**Modulo per la presentazione delle osservazioni per i piani/programmi/progetti sottoposti a procedimenti di valutazione ambientale di competenza statale**

**[ID\_VIP/5136]** Progetto di un impianto eolico composto da 17 aerogeneratori del tipo Vestas V150 di potenza pari a 4,2 MW, per un potenza complessiva pari a 71,4 MW. I comuni interessati sono Montemilone (PZ) per il parco eolico e i comuni di Venosa (PZ), Banzi (PZ), Palazzo San Gervasio (PZ), Genzano di Lucania (PZ) e Spinazzola (BAT), ricadenti nelle regioni Puglia e Basilicata.

**OGGETTO DELLE OSSERVAZIONI**

### Areale Nord-Ovest della Regione Basilicata

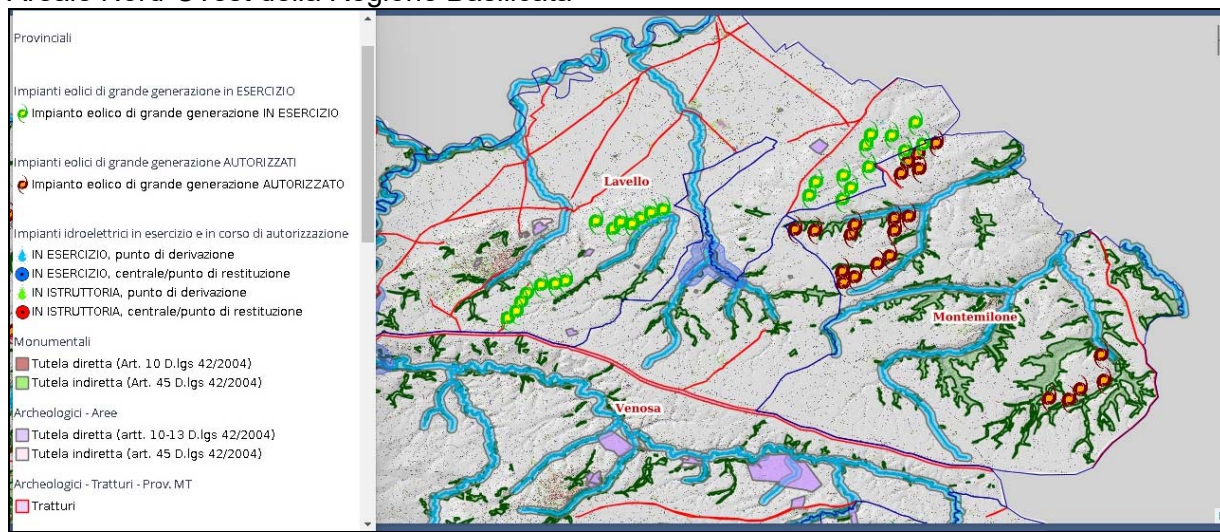
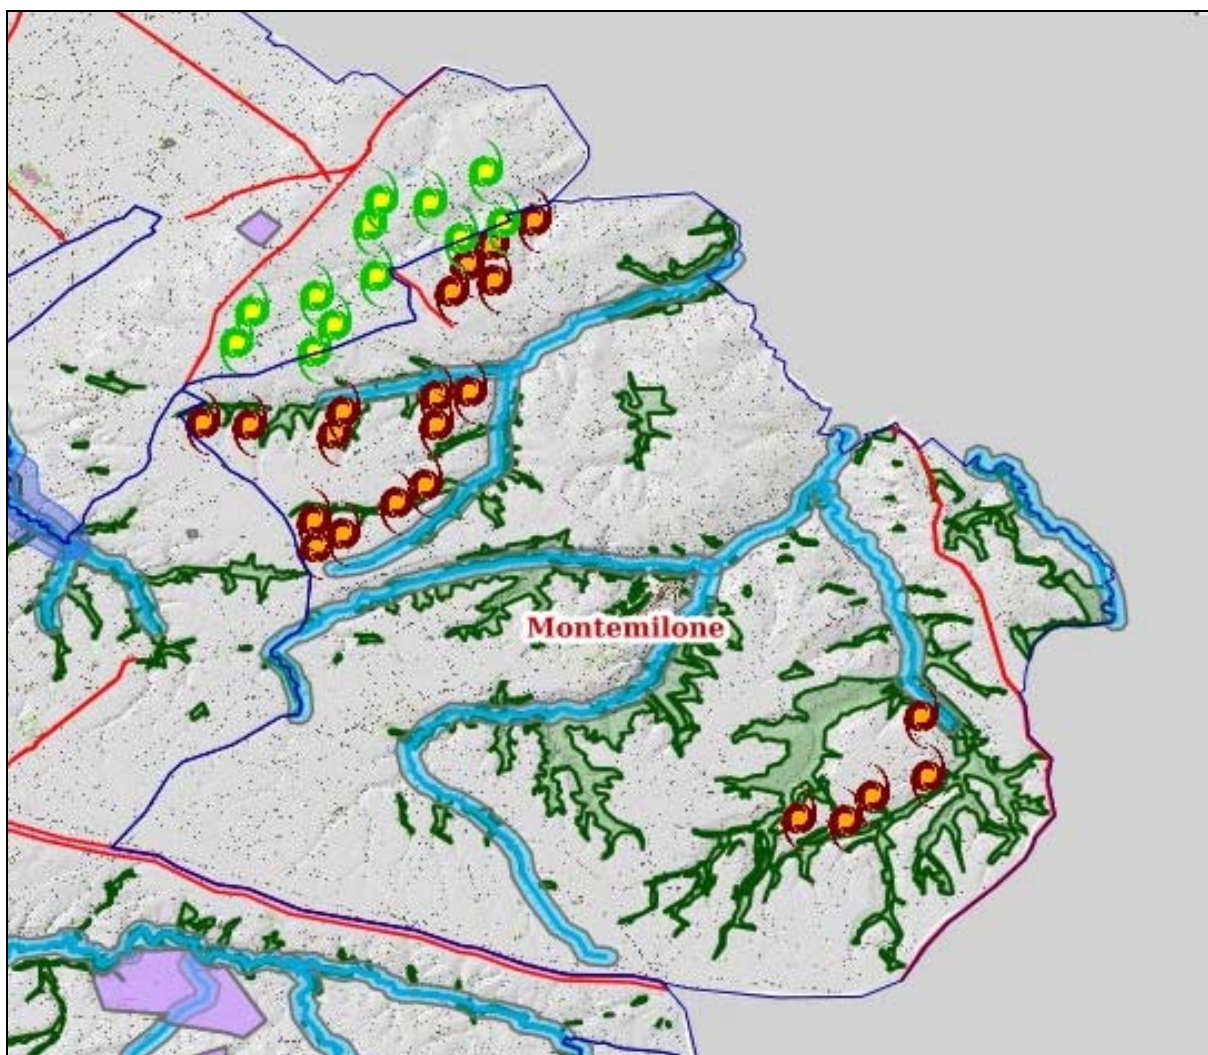
In evidenza le aree vincolate artt.10 -13- 45 D.Lvo. 42/04.

• Sia gli impianti autorizzati, messi in evidenza che, quelli di progetto, non rispettano il **buffer di 1000** dalle aree boschive e **di 500** dai fiumi, torrenti.

Nell'elaborato il buffer rappresentato di rispetto dai fiumi e' quello di 150 metri e non quello previsto di 500 metri dalla l.r. 54/2015.

• **La sovrapposizione** dei suddetti impianti con **quelli di progetto** creerebbe un impatto ambientale enorme e, conseguentemente, **un effetto selva**.
